Oficio Nro. INMOBILIAR-PIE-2014-0543-O

Asunto: Espacios CAC Lago Agrio área de ventanillas

El Servicio de Contratación de Obras SECOB se encuentra construyendo el proyecto de la Plataforma Zonal en la ciudad de Lago Agrio.

PLANTA BAJA		COD.	DESCRIPCIÓN
NIV. + 0,18			
PLANTAS			
Escala: 1:200			
			NUEVO
			DERROCAMIENTO
			EXISTENTE

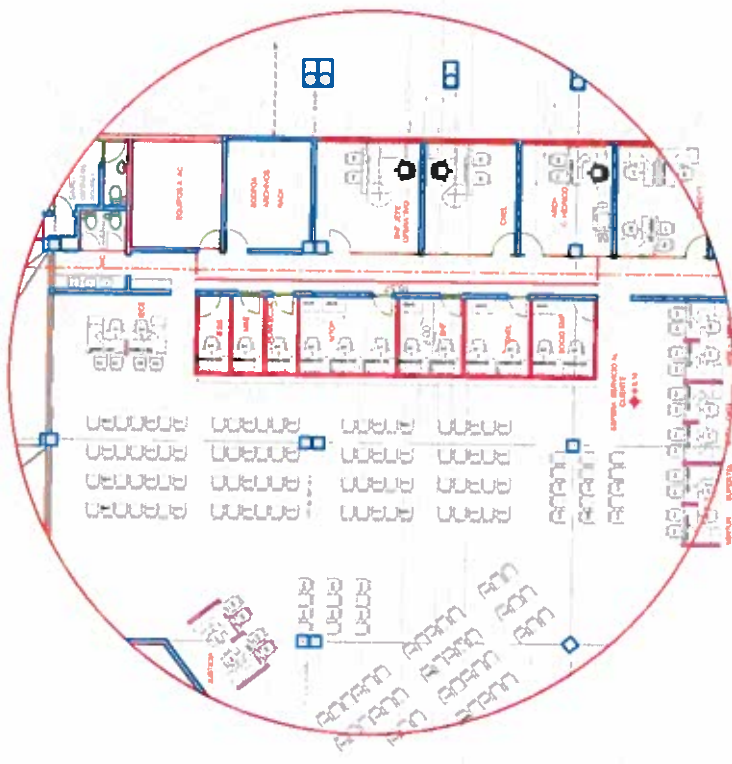
En reunión de obra, en revisión de los espacios asignados para las ventanillas, se nos informó por parte de SECOB que no existe el rubro aluminio y vidrio en el contrato de Construcción del Centro de Atención Ciudadana de Lago Agrio, para poder utilizarse en las divisiones de los mencionados espacios, y en virtud que por temas operativos las divisiones deben tener una altura de piso-techo, por lo que vimos necesario en el Nivel +0.18 realizar esas divisiones con paredes de gypsum; aclarando que las los puntos de instalaciones eléctrico, regulado, voz y datos no cambiarían de posición.

Con lo anteriormente expuesto se realiza la entrega los planos (CD) de los cambios de material de las ventanillas en el Nivel +0.18, para la cuantificación de los mencionados rubros, y que los mismos sean considerados en el presupuesto y nuevo cronograma de la rezonificación de la Plataforma Zonal de Lago Agrio.
